**La commission chargée de l'enquête
relative à l'aménagement du site des Bormettes sur la
commune de La Londe**

MEMOIRE EN REPONSE DU PORTEUR DE PROJET

La Londe, le 14 août 2025

Figure 2 : Vue aérienne passée du site des Bormettes – Période 1965-1980 (IGN Remonter le Temps)

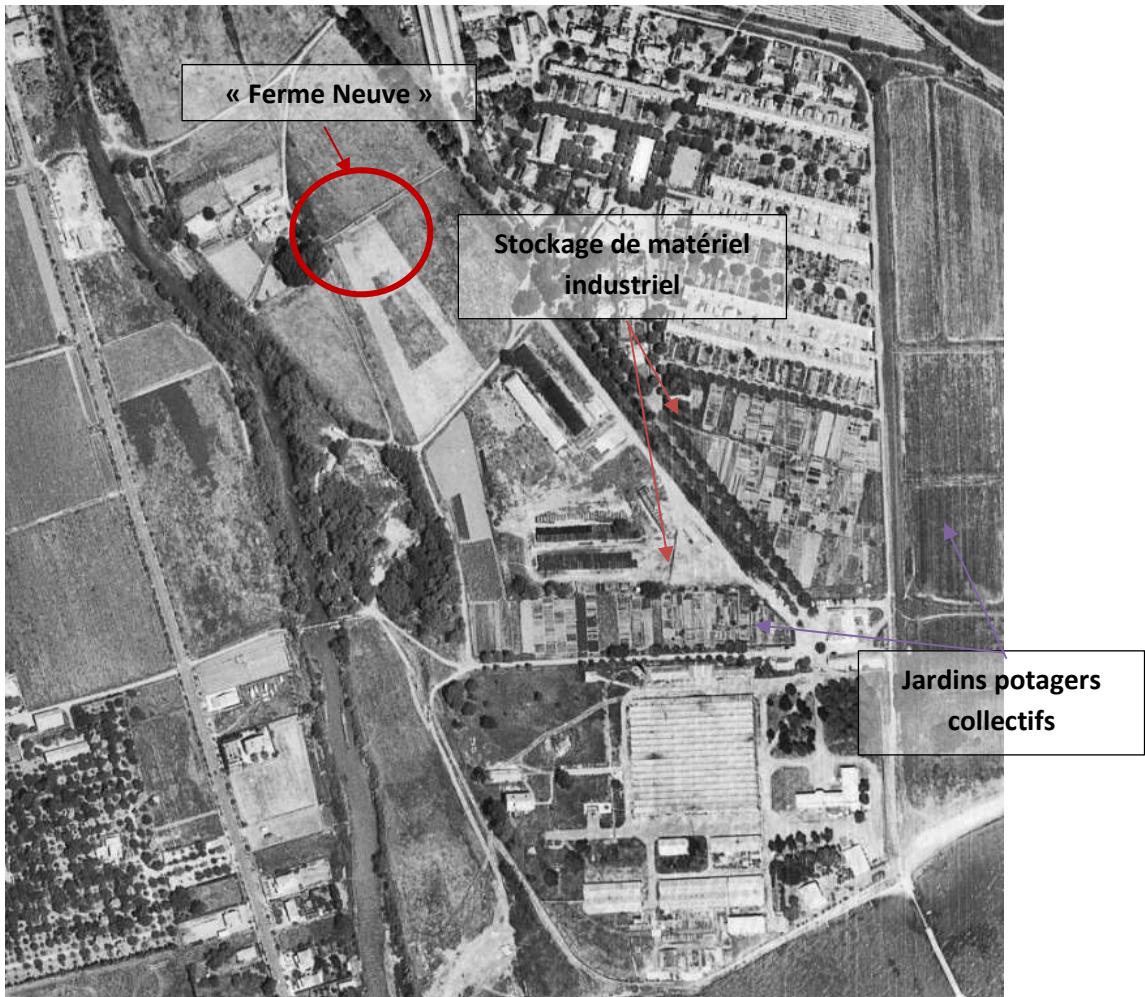
En troisième et dernier lieu, d'après les données historiques disponibles sur l'usage du site, des activités agricoles avaient lieu au Nord du site. La figure suivante indique la présence de la « Ferme Neuve » au Nord-Ouest du terrain (au droit du lot 8, zone de biodiversité, du projet). Certains secteurs étaient alors utilisés comme jardins potagers collectifs autrefois loués par la Société Schneider et Cie.

Ces informations sont confirmées par la photographie aérienne suivante, datant de la période 1965-1980 (IGN Remonter le temps) : la « Ferme Neuve » était localisée au Nord-Ouest du site et des jardins potagers collectifs loués par la société Schneider et Cie étaient présents au niveau des lots 2,3,4 et 6a du projet des Bormettes. Cette vue aérienne confirme également le **stockage de matériel de l'ancienne usine au nord du bâtiment industriel**.
